1. En la página 6 del EsIA, punto **2.0 RESUMEN EJECUTIVO**, se indica “...El presente estudio de Impacto Ambiental Categoría I, corresponde al proyecto denominado **“ESTUDIO, DISEÑO, CONSTRUCCIÓN DEL NUEVO ESTADIO DE FUTBOL DE PARITA, UBICADO EN EL CORREGIMIENTO CABECERA DEL DISTRITO DE PARITA, PROVINCIA DE HERRERA**, promovido por el Instituto Panameño de Deportes (PANDEPORTES), La principal visión de la actual administración del Instituto Panameño de Deportes es la de acercar la juventud a los deportes y alejarlos de los vicios y la delincuencia, es por ello que surge el proyecto: “Estudio, Diseño y Construcción del Nuevo Estadio de Fútbol de San Cristóbal”, página 16, Punto 3.2 **Categorización: Justificar la categoría del EsIA en función de los criterios de protección ambiental**, se indica “...En este caso, el denominado proyecto **“ESTUDIO, DISEÑO, CONSTRUCCIÓN DEL NUEVO ESTADIO DE FUTBOL DE PARITA, UBICADO EN EL CORREGIMIENTO CABECERA DEL DISTRITO DE PARITA, PROVINCIA DE HERRERA”**, página 21, punto 5.1 Objetivo del proyecto, obra o actividad y su justificación, se indica “... El objetivo del proyecto denominado **“ESTUDIO, DISEÑO, CONSTRUCCIÓN DEL NUEVO ESTADIO DE FUTBOL D

Gráfica 1. Sexo de los encuestados

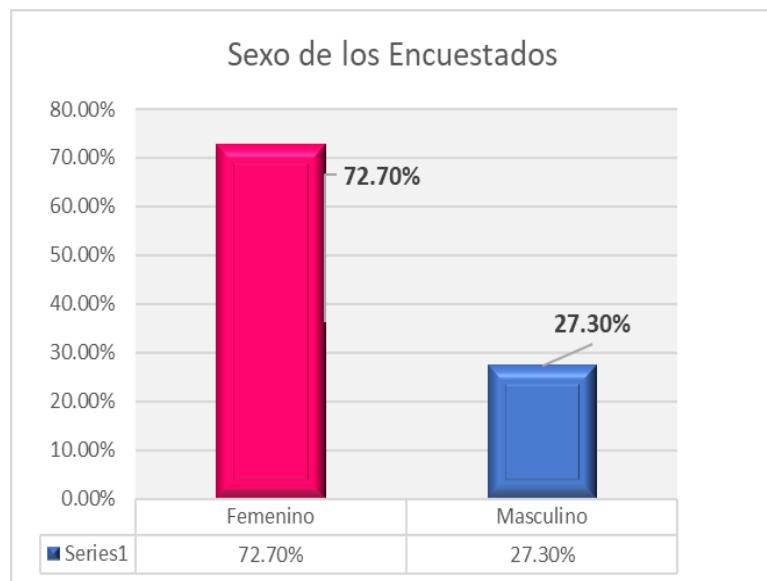
7. En la página 48 del EsIA, **punto 8.3 Percepción local sobre el proyecto, obra o actividad (a través del plan de participación ciudadana)**. **Metodología:** *Para realizar la Participación Ciudadana, realizamos un Sondeo de Opinión, que es una forma reducida de encuesta que se caracteriza porque la muestra de la población es pequeña. “Se utiliza para recolectar algunos datos sobre lo que piensa un número de individuos de un determinado grupo sobre un tema definido. El sondeo fue aplicado los días 04 y 05 de septiembre, a un total de 13 personas.* Sin embargo, al verificar las encuestas que se encuentran en el punto 15.2 Encuestas de la Sección Anexos, nos percatamos que solo se presentan once (11) encuestas y al evaluar los porcentajes del análisis de estas, las respuestas de los puntos 1,2,3 y 6 no coinciden; por lo tanto, debe:

- a) *Aclarar e indicar el número exacto de encuestas realizadas: y En caso de ser trece (13) establecidas, debe presentar las dos (2) restantes, y hacer el análisis respectivo para corroborar que los porcentajes y sus gráficos*

presentados sean los correctos; o en caso de ser once (11) encuestas presentadas corregir los porcentajes y gráficos de los puntos descritos.

Respuesta: Las encuestas corresponden a un total de once (11).

Punto 1. Sexo de los encuestados

Donde el 72.7 % de los encuestados es de sexo femenino y el 27.3 % de los encuestados es de sexo masculino.
